**Modulo per la presentazione delle osservazioni per i piani/programmi/progetti sottoposti a procedimenti di valutazione ambientale di competenza statale**

**ID: Codice procedura .....13034**

**“Progetto di un nuovo parco eolico, denominato "Energia Sorano", costituito da n.8 aerogeneratori, ciascuno di potenza nominale pari a 6,2 MW, per una potenza complessiva di 43,4 MW da realizzarsi nel comune di Sorano (GR) e relative opere di connessione”**

***Nell'immagine tratta dal PIT Toscana in alto a destra la "città del Tufo" ( Pitigliano-Sorano-Sovana).***

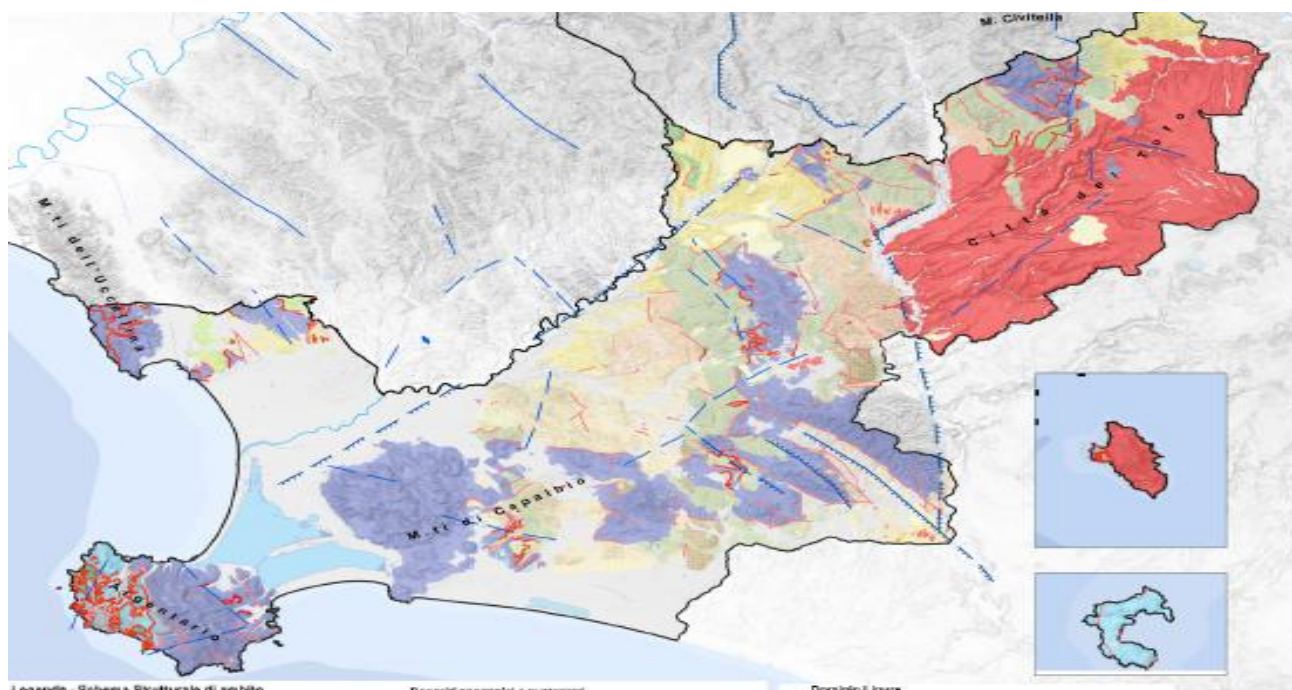
La città del Tufo dove verrebbe ad insediarsi l'impianto eolico industriale "Energia Sorano" è uno dei paesaggi, dei contesti storici, archeologici e delle tradizioni agroalimentari più rilevanti all'interno dell'ambito in cui è inserito.

Un impianto eolico industriale come il "Energia Sorano" sarebbe completamente avulso dal contesto oltre a essere assolutamente fuori scala rispetto ad ogni elemento naturale e antropico.

**Immagine 1. Cumulo di una parte di impianti eolici, fotovoltaici e geotermici industriali in progettazione ed esistenti intorno all'eolico industriale "Energia Sorano".**

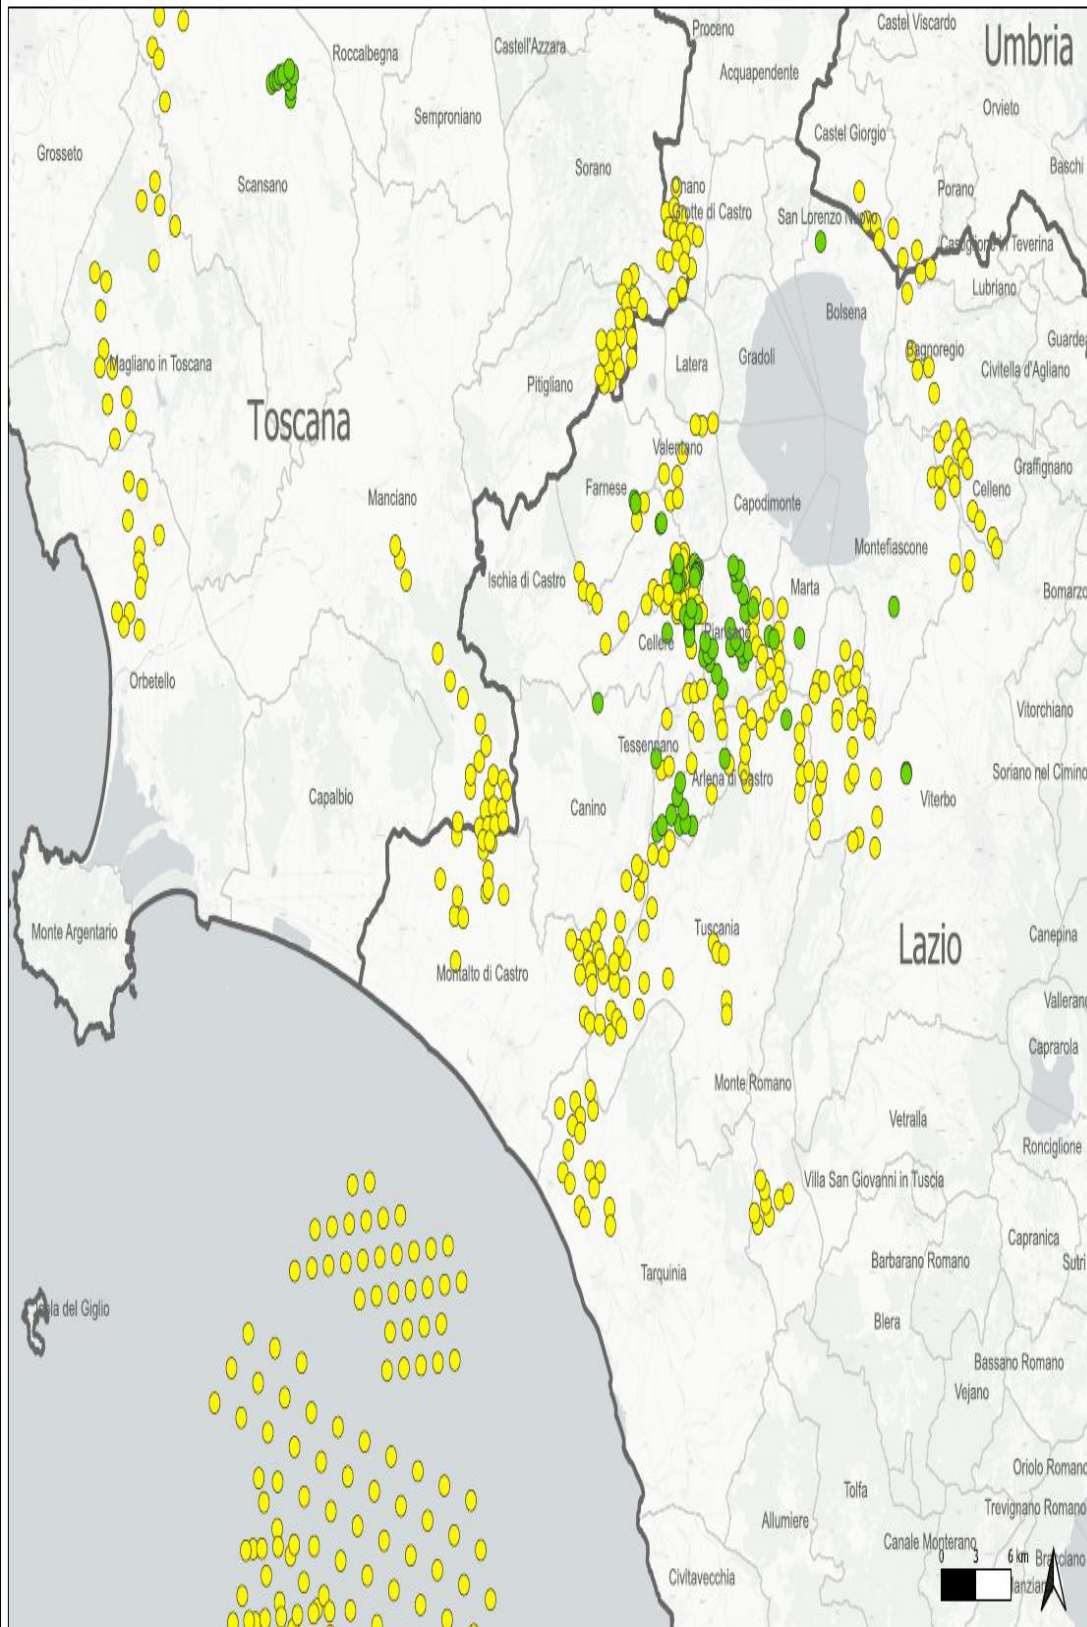
Tornando alle Linee guida, l'allegato IV dedica il paragrafo 3 agli impatti visivi e quelli sui Beni Culturali, Paesaggistici, Naturalistici e Culturali, ecc. Viene detto che la valutazione dell'impatto visivo dovrà essere effettuata tenendo conto "degli **elementi caratterizzanti e qualificanti il paesaggio**, effettuata alle **diverse scale di studio (vasta, intermedia e di dettaglio...**". Le analisi debbono non solo definire l'area di visibilità dell'impianto eolico industriale, **ma**

**anche il modo in cui l'impianto viene percepito all'interno del bacino visivo.** Le analisi visive debbono inoltre tener in opportuna considerazione **gli effetti cumulativi derivanti dalla presenza di più impianti**". Nella Relazione Paesaggistica e nello Studio di Impatto Ambientale prodotte dalla proponente non vengono nemmeno citati gli impianti eolici in progetto al MASE, del territorio di Pitigliano "Pian di Morrano-La Rotta" del Gruppo *Visconti-Pitigliano s.r.l.* con 14 aerogeneratori e potenza di 72,6 MW) e soprattutto non viene citato un altro impianto eolico industriale denominato **"Pitigliano" e ubicato nei comuni di Pitigliano (GR) e Sorano (GR) costituito da 20 (venti) aerogeneratori di potenza nominale 7,0 MW per un totale di 140,0 MW di cui otto aerogeneratori ricadono nel territorio del Comune di Sorano.** Ad oggi nei territori di Pitigliano, Sorano e in quello limitrofo potenzialmente potrebbero essere insediati 40 aerogeneratori alti 200 metri e larghi 170. Oltre a questi sul territorio della "Città del Tufo" (Sorano, Sovana e Pitigliano) e in particolare su Sorano impatterebbe anche l'impianto eolico "Montarzo" di Onano con 13 aerogeneratori con le dimensioni ricordate, l'altro eolico industriale nel territorio di Valentano con sette aerogeneratori (stesse dimensioni), gli impianti di Farnese con un minieolico di 3 Torri alte 60 metri già installate in località Poggio del Crognolo e l'impianto eolico industriale "Vallerosa" (7 aerogeneratori alti 200 metri e larghi 158 metri) in procedura VIA presso la Regione Lazio.. Quindi è stata effettuata una valutazione del potenziale impatto visivo e cumulativo non veritiera a dispetto di quanto affermato dalla proponente che sostiene di aver preso in considerazione uno spazio di 10,3 km intorno al suo impianto.

# Analisi delle Pale Eoliche in Progetto ed Esistenti

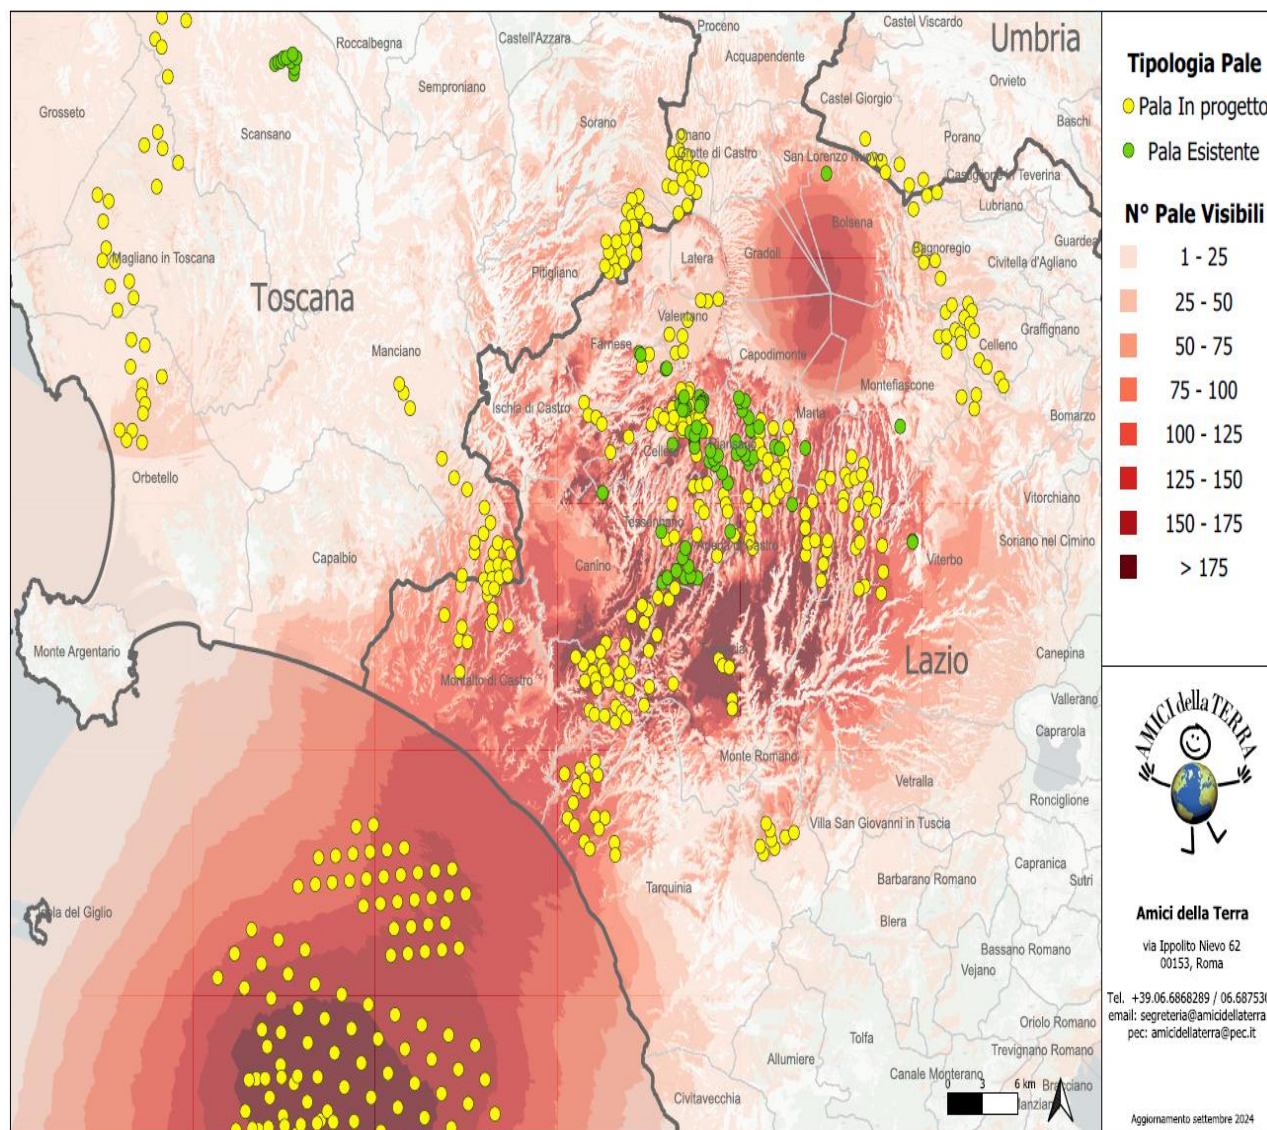
Come si è accennato per l'inserimento corretto dell'impianto eolico all'interno del territorio e del paesaggio "le analisi visive debbono inoltre tener in opportuna considerazione **gli effetti cumulativi derivanti dalla compresenza di più impianti**". Riguardo al cumulo degli impianti FER, le mappe prodotte dalla proponente riguardano, come già evidenziato, soltanto una parte molto piccola degli impianti FER dell'area intermedia e vasta e in particolare di quelli eolici che contribuiscono a creare un notevole cumulo e la saturazione del territorio tosco laziale. Riguardo al cumulo dei soli impianti eolici si riportano le mappe sul cumulo degli impianti eolici tra Toscana e Lazio e quella della loro intervisibilità elaborate dall'Associazione nazionale "Amici della Terra". L'impianto eolico Energia Sorano non compare nelle mappe che sono in corso di aggiornamento. Ma sono ben visibili sia il cumulo degli impianti eolici nella prima mappa e la loro intervisibilità nel territorio nella seconda. Tenendo conto dell'altitudine dell'impianto eolico Energia Sorano è facile immaginare quale sarà l'impatto paesaggistico di aerogeneratori alti 200 e larghi 162 metri.

In questa elaborazione sono visibili **621** pale, di cui **540** in progetto e **79** esistenti. Del totale, **7** ricadono in Umbria, **92** in Toscana e **522** nel Lazio.

Le **540** pale in progetto sono suddivise in **42** progetti, **1** in Umbria, **8** in Toscana e **33** nel Lazio.

Se agli impianti eolici rappresentati qui sopra che non comprendono sia l'impianto eolico Pitigliano di 20 pale e le altre 14 pale del progetto eolico Pian di Murrano – La Rotta e neanche gli 8 aerogeneratori di “Energia Sorano” ad essi si aggiungono le migliaia di ettari (7000 fin’ora) di territorio occupato dagli impianti fotovoltaici e agrivoltaici e dalle altre tipologie di impianti, appare chiaro il numero spropositato degli impianti FER nella bassa toscana e nella Toscana.

**Cartografia della Rete Ecologica Natura 2000 tratta dall' "Ambito 20 Bassa Maremma e ripiani tufacei" del PIT Toscana.**

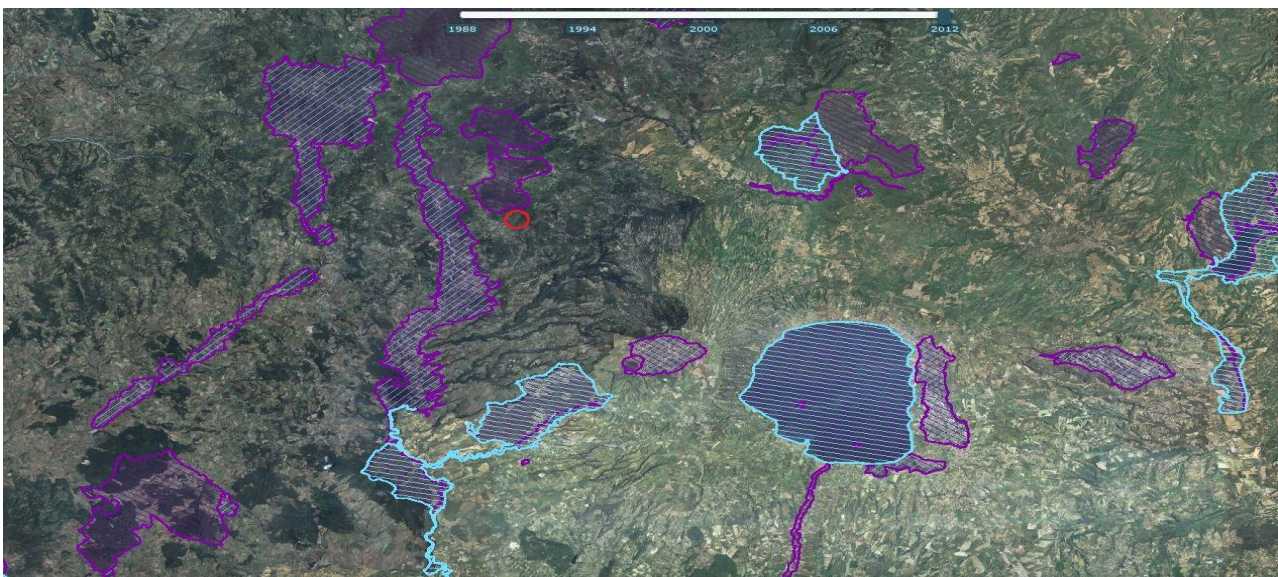
Dalla cartografia estratta dal PIT della Regione Toscana, Ambito 20 "Bassa Maremma e ripiani tufacei" riprodotta nella pagine seguente, si evince chiaramente che l'impianto eolico Energia Sorano è fortemente in pattante sulla Rete Ecologica europea "Natura 2000" senza contare che oltre ai siti e ai corridoi ecologici regionali si verrebbe a trovare anche ad interferire pesantemente con la direttrice di connettività ecologica interregionale che vede interessate le ZPS nonchè IBA di Selva del Lamone e Monti di Castro e il Lago di Bolsena, la Zps Caldera di Latera ed altri. Impatti che verrebbero aumentati dalla notevole taglia degli aerogeneratori progettati inoltre ad un'altitudine di 830-950 metri.

**Il cerchio blu nell'immagine indica la zona in cui ricadrebbe l'impianto eolico industriale "Energia Sorano".**

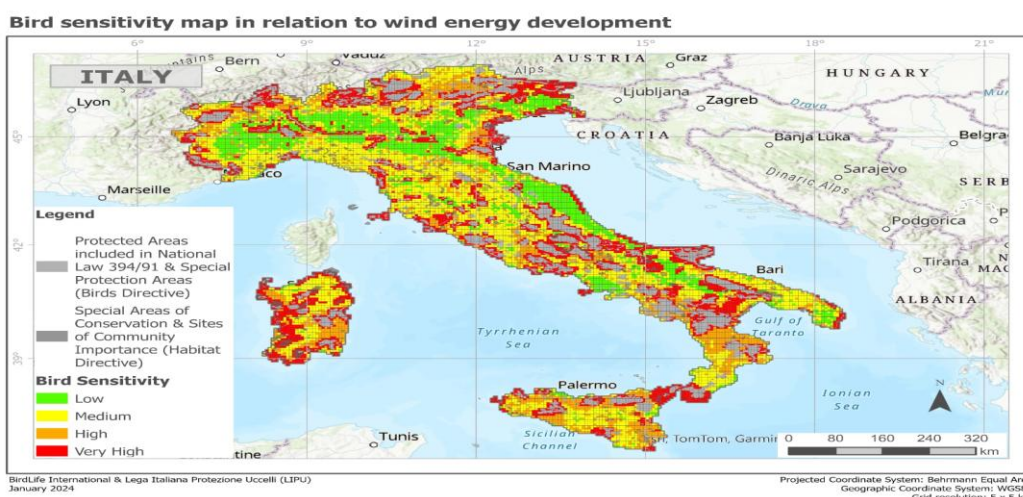
La mappa elaborata dalla LIPU di cui si riproduce anche un particolare è a ulteriore autorevole riprova che l'assenza di interferenze con i siti della Rete Natura 2000 sostenuta dalla proponente è profondamente errata. Infatti dal particolare della mappa, riportato qui sotto, se confrontato con i colori della legenda della mappa completa si evince facilmente che la zona in cui si verrebbe ad insediare l'impianto industriale è a media ( giallo), alta ( arancione) e veramente alta sensibilità ( rosso) per l'avifauna.

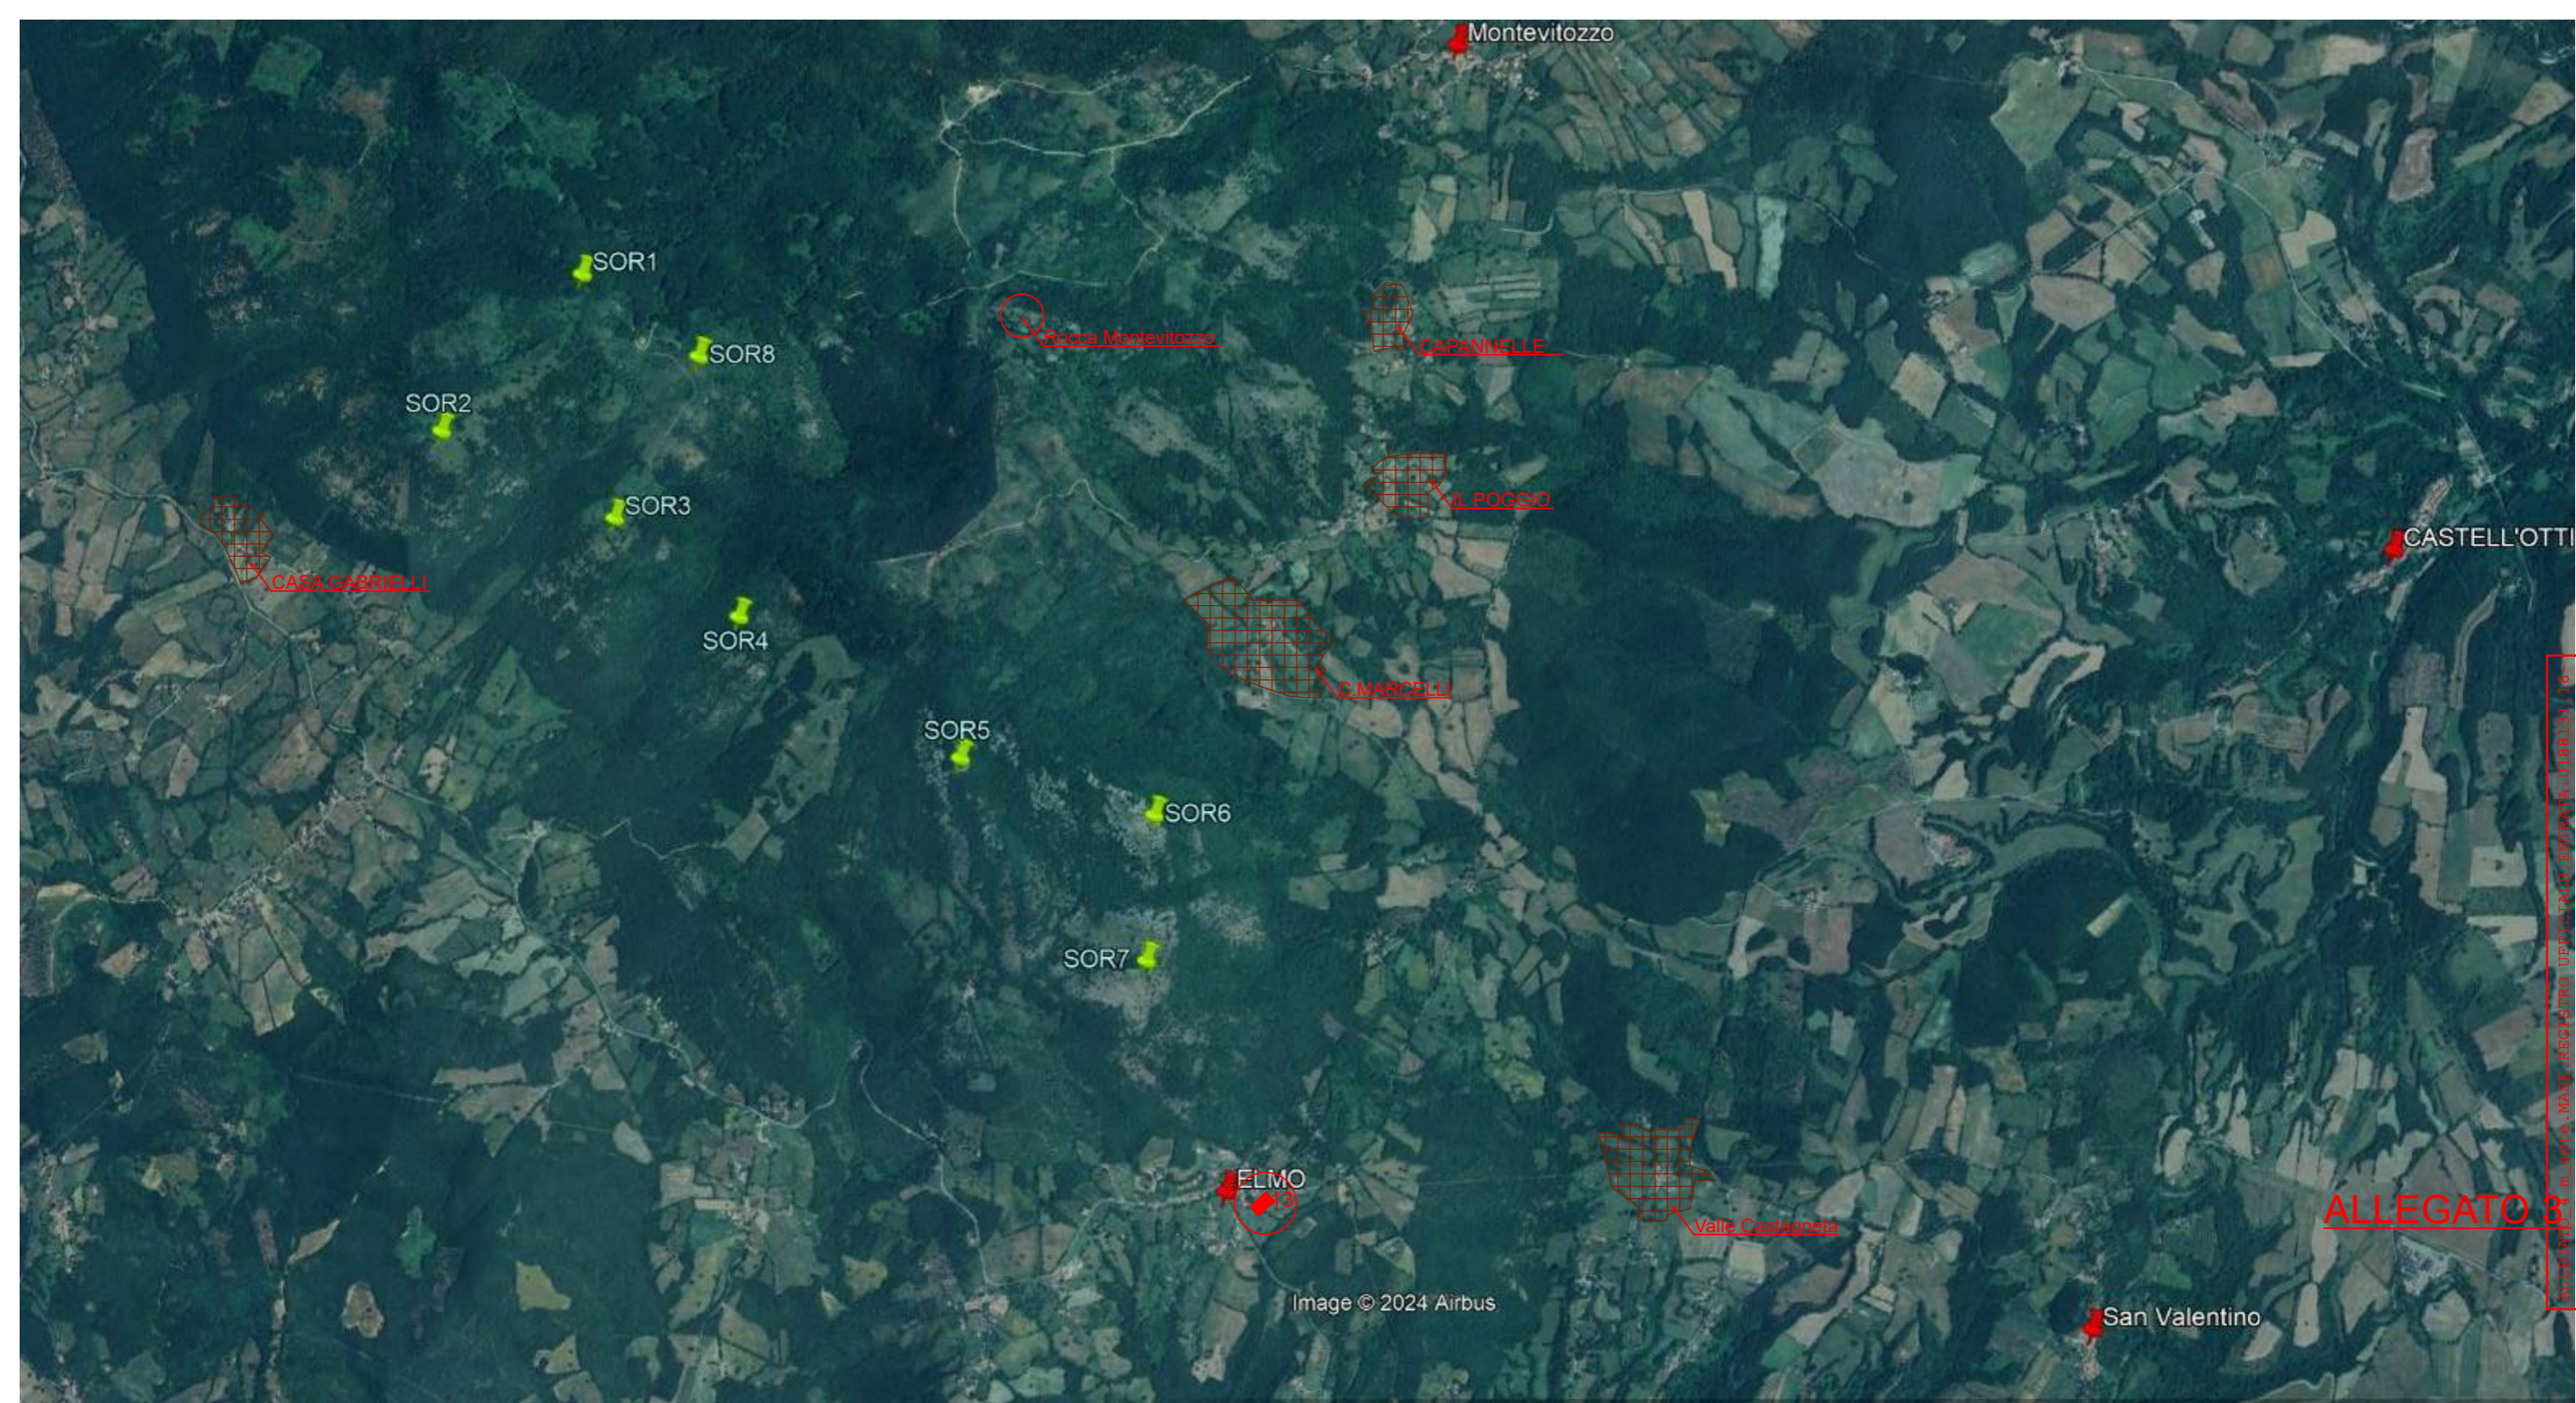
Gran parte delle opere in progetto cade in area riconosciuta a protezione idrogeologica sin dall'R.D. 3267 del 1923, confermata come area boscata nel 2016 e con DCR 93/2018 con conseguente vincolo idrogeologico. Il Vincolo idrogeologico sottopone a tutela le aree territoriali che per effetto di interventi quali, ad esempio, disboscamenti o movimenti di terreno, scavi per plinti, allargamenti dei tratturi possono, con danno pubblico subire denudazioni, perdere la stabilità o turbare il regime delle acque).

Si vuole inoltre evidenziare che l'area è ricca di doline puntuali e areali (dati cartografia Geoscopia) che potenzialmente possono costituire un rischio per la sicurezza del cantiere e della struttura quando fosse operativa.
